# COMITÉ DE DÉMOLITION

3920, rue Adélaïde | Saint-Hubert

# Immeuble visé par la demande d'autorisation de démolition d'immeuble

## Plan de l'aménagement du terrain proposé

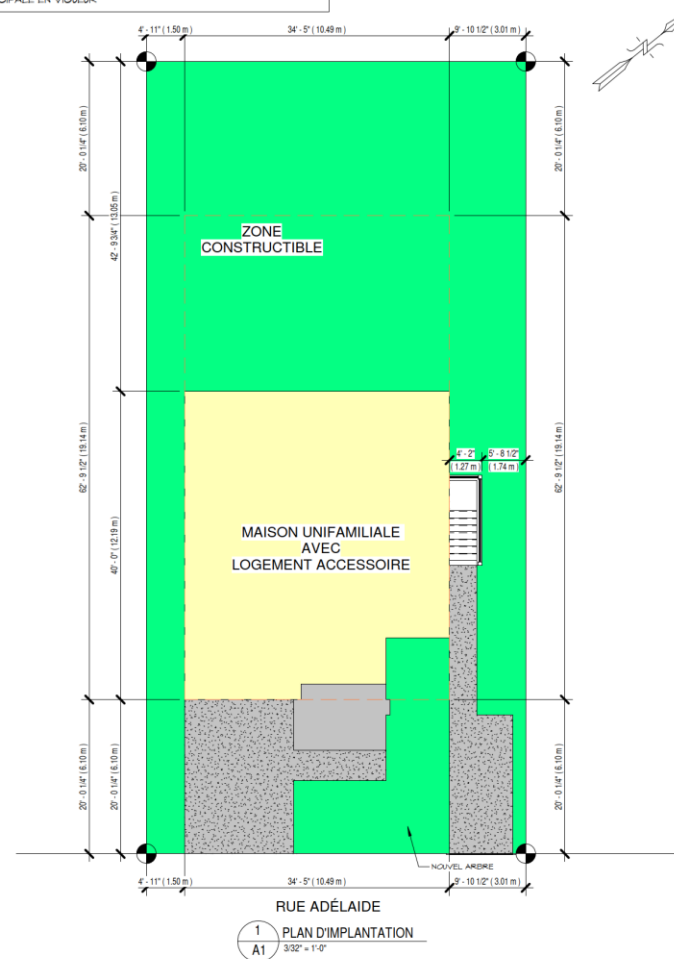
- Considérant la détérioration avancée du bâtiment actuel;
- Considérant la faible valeur patrimoniale du bâtiment;
- Considérant que le programme de réutilisation du sol proposé ne s'intègre pas adéquatement au voisinage.

- Considérant la détérioration avancée du bâtiment actuel;
- Considérant la faible valeur patrimoniale du bâtiment;
- Considérant que le programme de réutilisation du sol proposé ne s'intègre pas adéquatement au voisinage.

- 2.4° Le toit doit présenter une configuration à deux versants;
  - 2.5° Le garage doit être traité en retrait et prévoir une gradation du volume;
  - 2.6° Les couleurs des revêtements doivent s'agencer aux bâtiments voisins.
